DODATEK Č.2 KE SMLouvĚ O DíLO

„ZOO – vstupní prostor areálu, pokladny, WC “

Z M Ě N O V Ý L I S T

„Změny střešní folie, změna rolovací mříže, odpočet loga, odpočet následné péče, změna opláštění přístřešku, změny elektroinstalace.“

Schema rozvodu vody pro zalévání

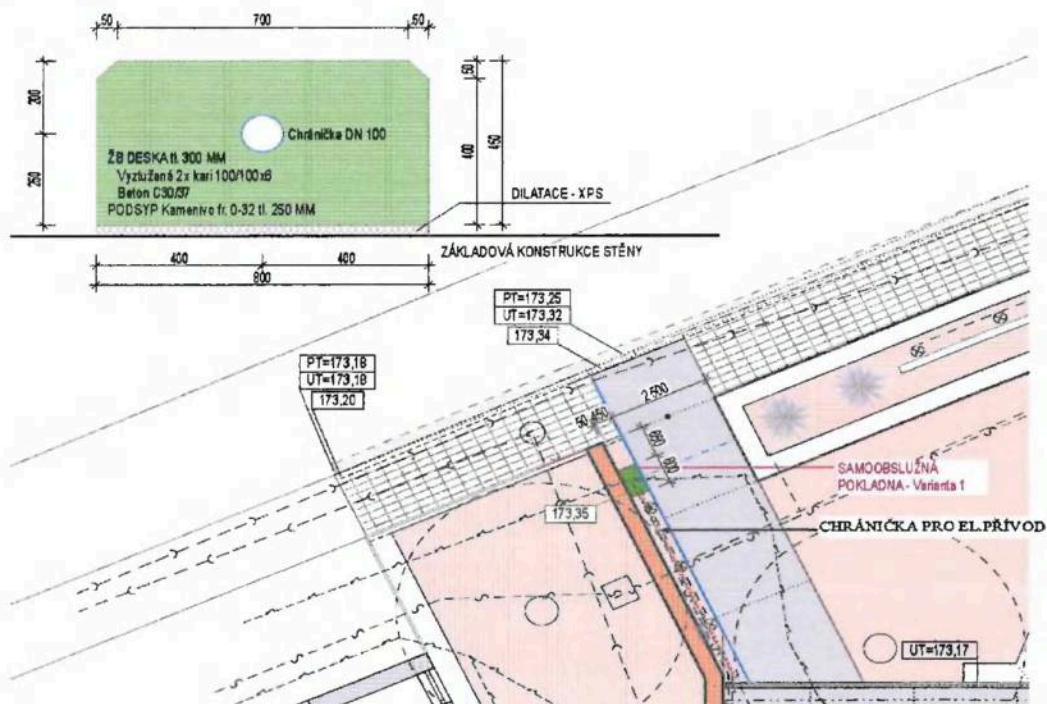
- proběhne realizace doplnění venkovních rozvodů vody plastovým potrubím DN 32 mm v délce 28 m vedeným v zemi pro možnost zalévání vodou se třemi místy pro připojení zalévacích hadic na dohodnutých místech.

Větrání střechy

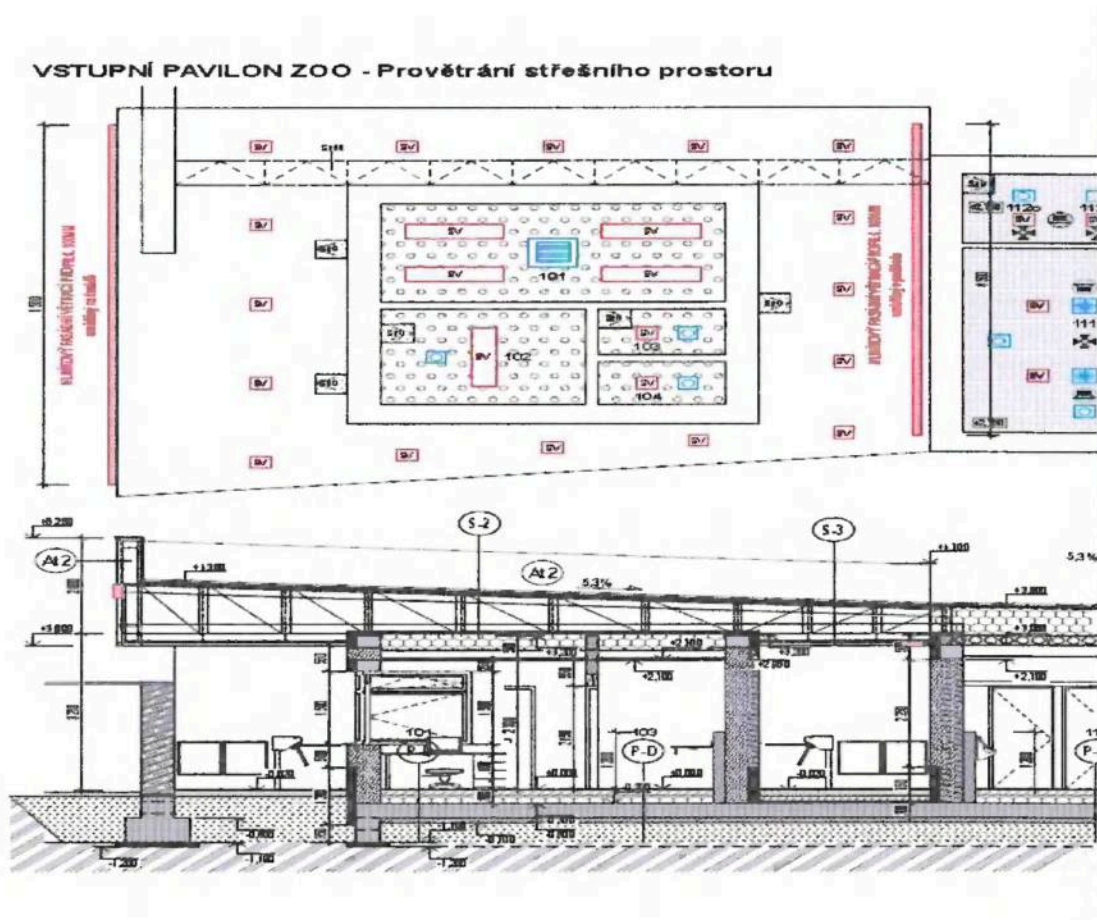
- V souladu s požadavkem AD a zápisu z KD č. 23 z 10.4.2024 bude doplněno větrání střechy nad pokladnami nasávací a výstupní šterbinou v podhledu chodby a ve štítové stěně ke stravovacímu pavilonu, což povede ke zvýšení průtoku vzduchu v prostoru pod střechou a tím také nastane omezení tepelné zátěže střechy a omezí se možnost kondenzace vzdušné vlhkosti na ocelových prvcích této střechy;

- Do ocelové konstrukce střechy bylo AD navrženo větrání střechy nad pokladnami nasávací štěrbinou v podhledu chodby mezi objekty pokladen a sociálního zařízení a výstupní štěrbiny ve štítové stěně střechy nad pokladnami směrem ke stravovacímu pavilonu, obě uzavřeny hliníkovou mřížkou;

Příloha č. 17: Výkresová část:
Příprava pro automatickou pokladnu

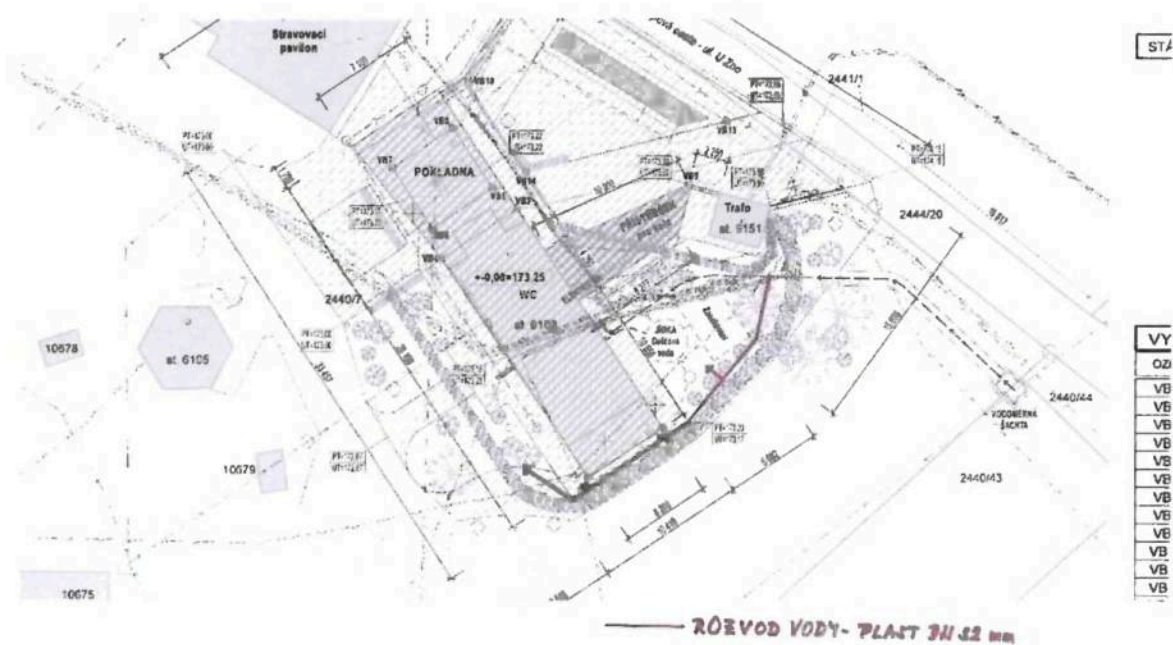
- Na základě požadavku provozovatele a zápisu z KD č. 28 z 22.05.2024 bude provedena stavební připravenost pro osazení automatického pokladního zařízení u plotové zdi před vstupem do objektu.
- dle zápisu z KD č. 30 z 05.06.2024 se změní zdící materiál stěn přístřešku pro kola a u plotové stěny za pórobetonové tvárnice Ypor.
- na přístřešku pro kola, na základě zápisu z KD č. 31 z 12.06.2024 bude změněn materiál opláštění konstrukce objektu přístřešku pro kola na desky OSB s doplněním materiálu opláštění střechy přístřešku o vrstvu polystyrenu pro eliminaci vzniku trhlin v průběhu životnosti.
- na základě požadavku provozovatele v zápisu z KD č. 33 z 03.07.2024 budou venkovní rozvody ZTI doplněny o rozvody vody pro zalévání.

- na základě požadavku provozovatele bude provedena, dle návrhu AD, stavební připravenost pro osazení automatického pokladního zařízení provedením betonového základu u plotové zdi před vstupem do objektu, vč. přivedení silového a datového kabelu k tomuto základu;
